Neuhausen am Rheinfall, Privater
Quartierplan «Posthof Süd» (inkl.
Baulinien); Genehmigung

Verfügung

Privater Quartierplan Posthof Süd

Fachgutachten Schattenberechnung Quartierplan Posthof Süd

SCHATTENBERECHNUNG MIT
STANDORTSPEZIFISCHEN SONNENWINKELN

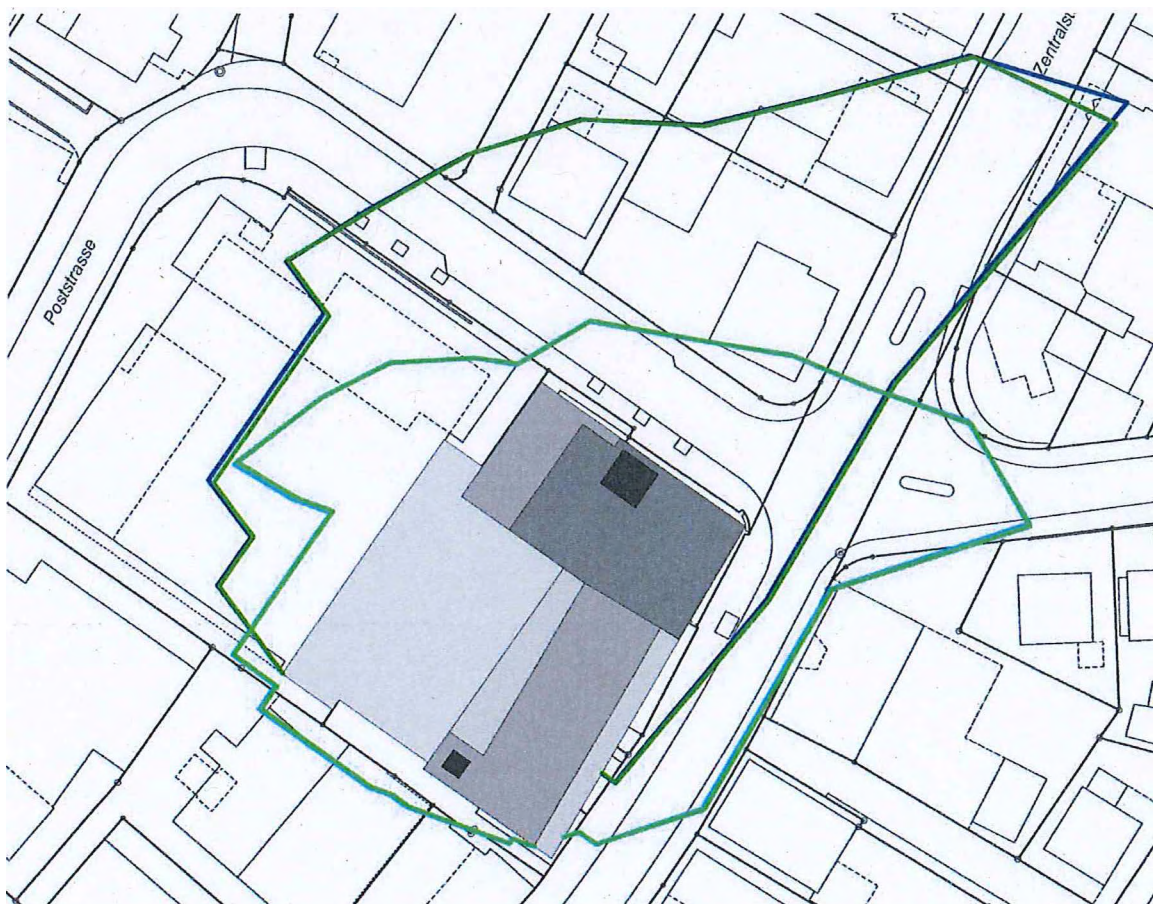
Die Berechnungen von Ernst Basler + Partner zum 2-h- resp. 3-h-Schatten (dunkelblau: mittlere Wintertage; hellblau: mittlere Sommertage) weichen stark von der Berechnung des Planerteams (strichpunktierte Linien) ab. Die grossen Unterschiede sind auf die unterschiedlichen Sonnenwinkel (Planerteam: aus CAD-Programm; EBP: berechnet aufgrund standortspezifischer Koordinaten) zurückzuführen. Ein Vergleich der Schattenberechnungen ist entsprechend nicht möglich, da die Berechnungen auf unterschiedlichen Ausgangsdaten (Sonnenwinkeln) basieren.

Die Überprüfung der Schattenberechnung für das Hochhausprojekt Posthof Süd hat gezeigt, dass standortspezifisch berechnete Sonnenwinkel stark von denjenigen, die automatisch in CAD-Programmen generiert werden, abweichen. Es ist nicht möglich, die Schattendiagramme des Planerteams nachzuvollziehen und die Berechnungen mit einem Vergleichsprojekt zu überprüfen, was für eine umfassende Beurteilung der Beschattung des Umfeldes und eine Interessensabwägung notwendig ist. Ebenfalls sind weitere Faktoren wie mittlere Tage, Zeitfenster, Länge des Dauerschattens, Schattenwurf auf Fassaden nicht klar geregelt. Für zukünftige Beurteilungen der Schattendiagramme wird empfohlen, eine einheitliche Regelung für den Kanton Schaffhausen zu definieren.
